廃炉発官R4第181号
令和5年2月20日

福島第一原子力発電所 特定原子力施設に係る実施計画 変更認可申請書の
一部補正について

令和4年11月14日付け廃炉発官R4第143号をもって申請し、令和5年2月14日付け廃炉発官R4第179号をもって一部補正しました福島第一原子力発電所 特定原子力施設に係る実施計画 変更認可申請書を別紙の通り一部補正をいたします。

ALPS 処理水海洋放出運用体制の変更及び ALPS 処理水海洋放出時の測定・評価対象核種の選定について、1F 技術会合を踏まえた海域モニタリングにおける異常時の考え方に関する変更を行う。本変更に伴い下記の通り補正を行う。

※ハッチングは~~旧~~運用管理の対象核種

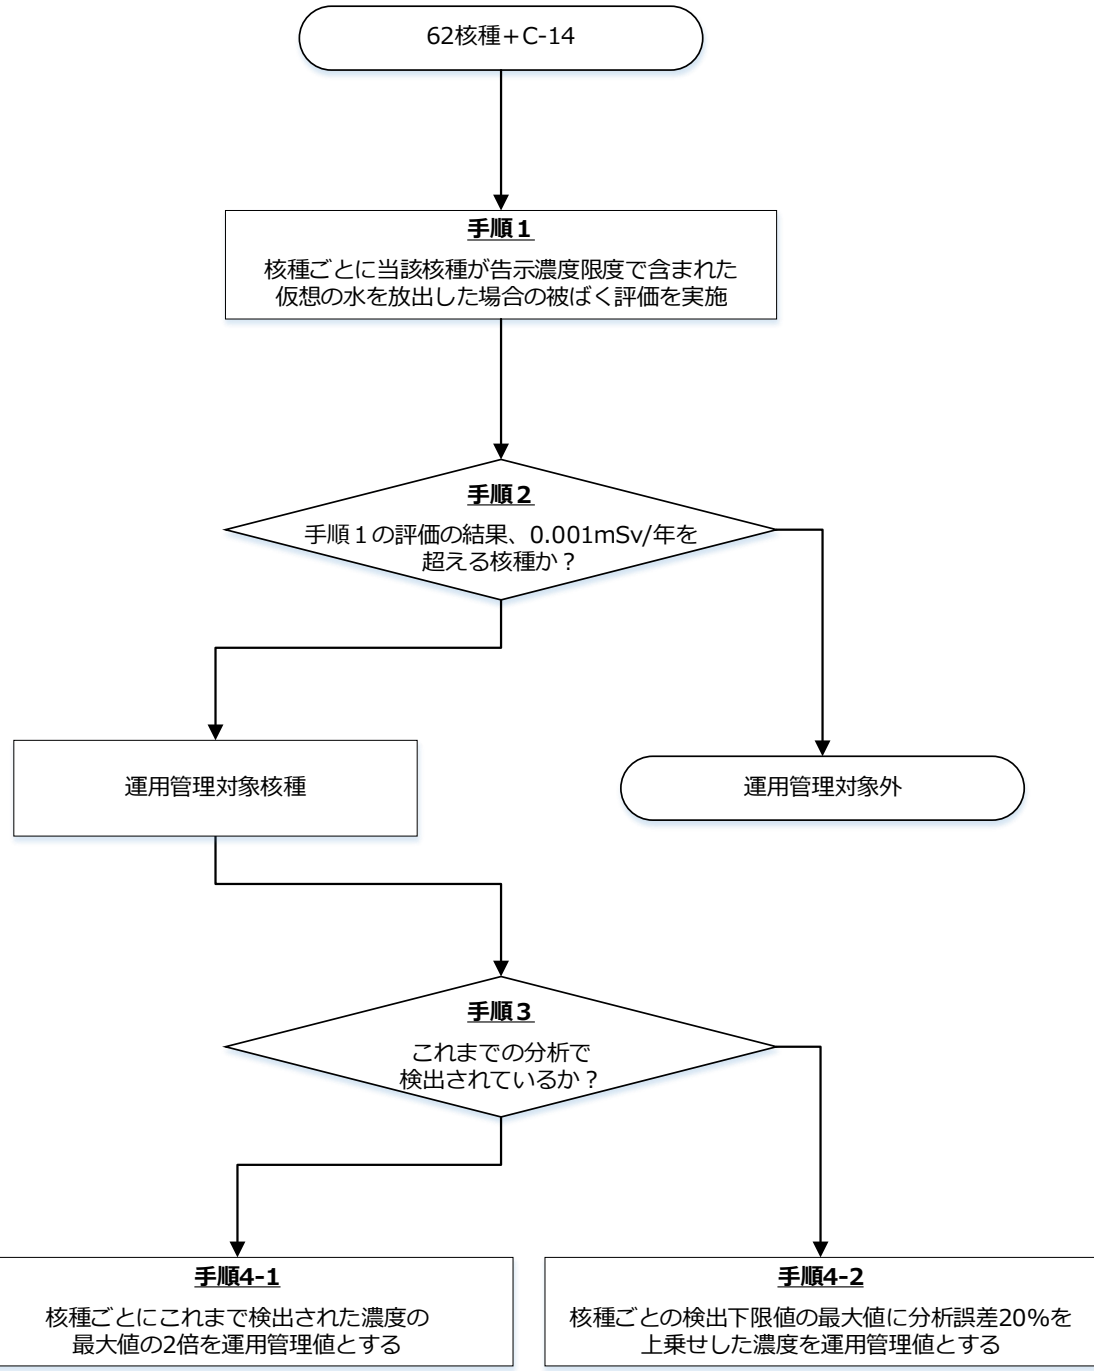
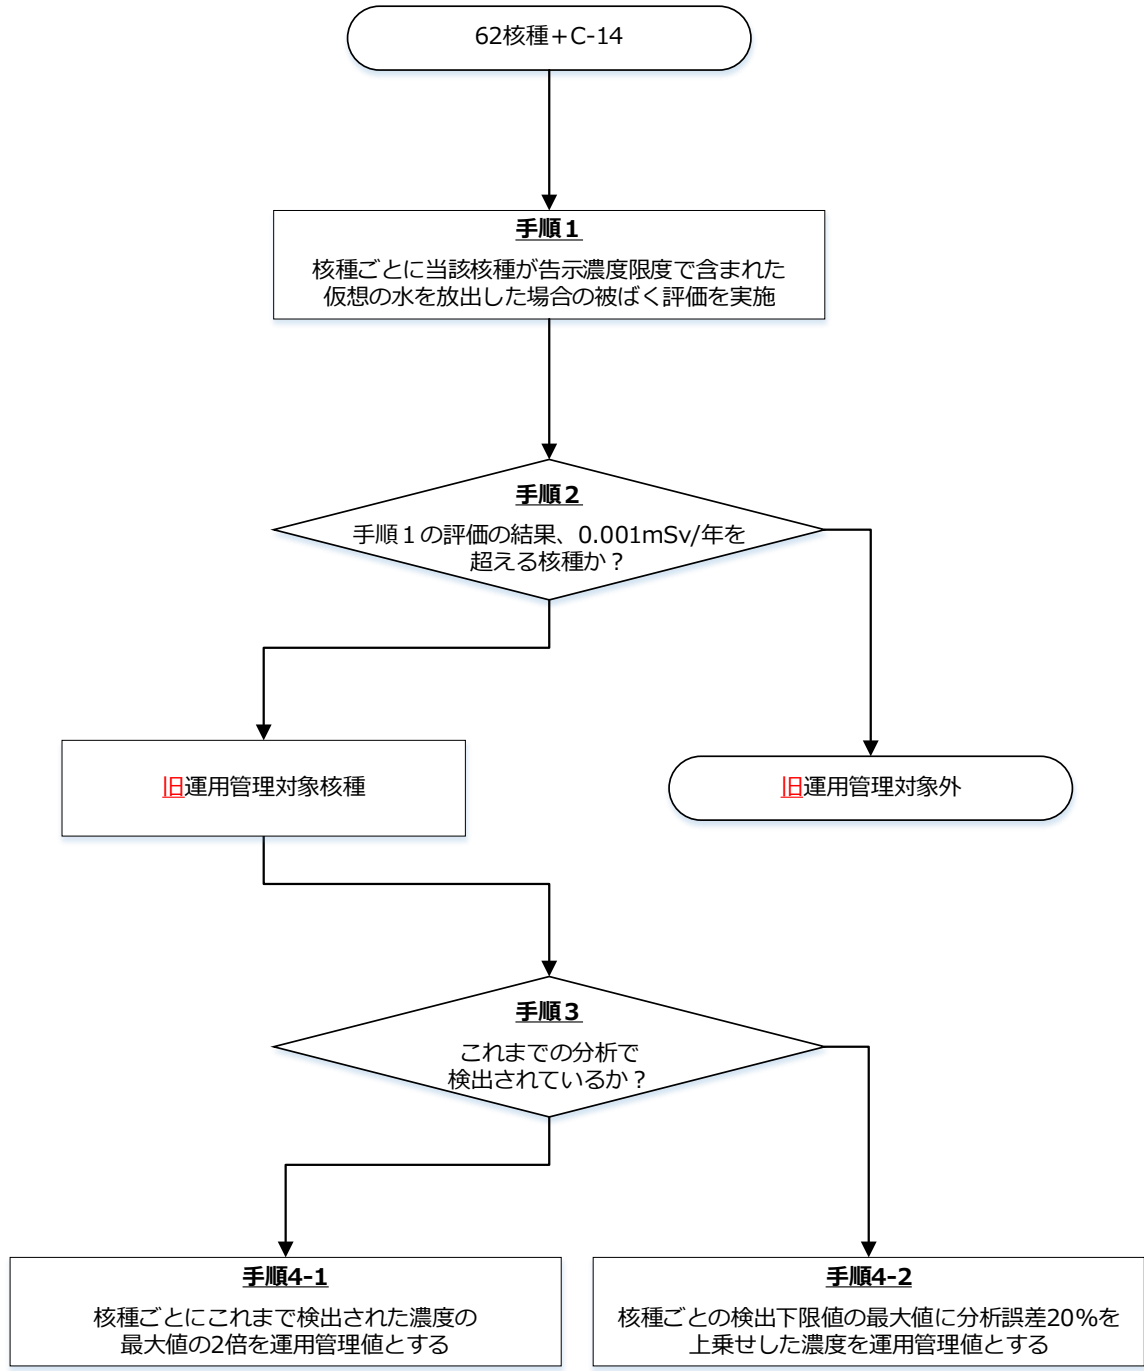
変更前	変更後	変更理由
<p>C2. 運用管理値の設定</p> <p>これまでに分析したタンクおよび ALPS 出口水の分析結果において、運用管理対象核種のうち、C-14を除く 7 核種は不検出であった。不検出の核種については、二次処理性能確認試験における検出下限値 (2 タンク群の結果の数字が大きいもの) に、誤差を考慮して 20% を上乗せした濃度を切り上げて運用管理値とし、検出されている C-14 については、最大値の 2 倍の濃度を切り上げて運用管理値として設定した。</p> <p>運用管理値の設定フローを図 C-1、設定した運用管理値を表 C-6 に示す。</p>  <p>図 C-1 運用管理値設定の流れ</p>	<p>C2. 旧運用管理値の設定</p> <p>これまでに分析したタンクおよび ALPS 出口水の分析結果において、旧運用管理対象核種のうち、C-14を除く 7 核種は不検出であった。不検出の核種については、二次処理性能確認試験における検出下限値 (2 タンク群の結果の数字が大きいもの) に、誤差を考慮して 20% を上乗せした濃度を切り上げて旧運用管理値とし、検出されている C-14 については、最大値の 2 倍の濃度を切り上げて旧運用管理値として設定した。</p> <p>旧運用管理値の設定フローを図 C-1、設定した旧運用管理値を表 C-6 に示す。</p>  <p>図 C-1 旧運用管理値設定の流れ</p>	<p>測定・評価対象核種の選定に伴う記載の適正化</p>
